# Oberursel – Altlast Eppsteiner Straße

Stellungnahme des  
BUND Kreisverband Hochtaunus

Vorbereitende Maßnahme zur Sanierung der Altlast Eppsteiner Straße 13  
**Hydrogeologisch-geohydraulischer Profilschnitt**  
 (NW - SE / in GwFließrichtung) vom Stadtzentrum Oberursel  
 zum WW Riedwiese mit bisher bekannten CKW-Schadensfällen  
 MdH 1 : 1.500 MdL 1 : 10.000

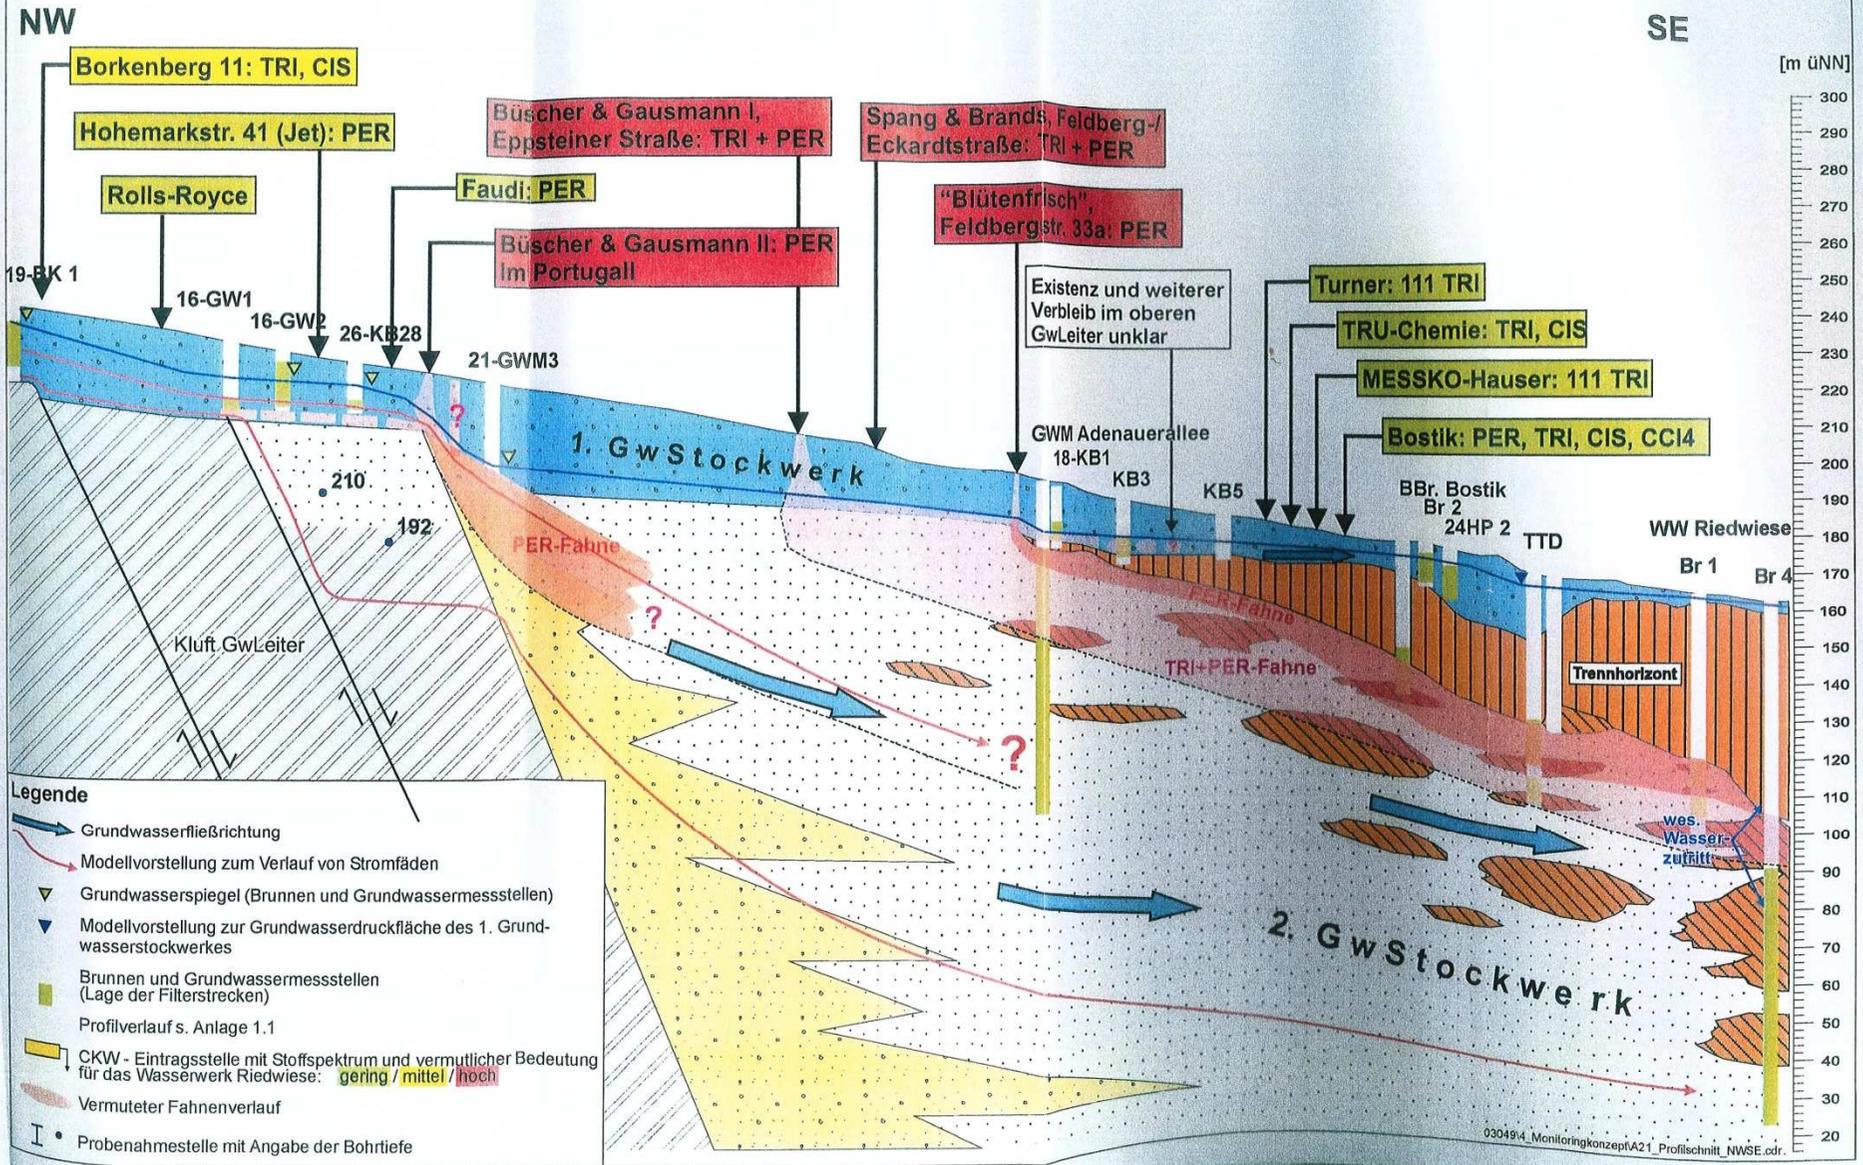
- Die anderen Altlasten von Oberursel müssen (weiter) untersucht werden.
- Die Stadt Oberursel sollte einen ausgewiesenen Altlastenspezialisten hinzuziehen oder gar einstellen.
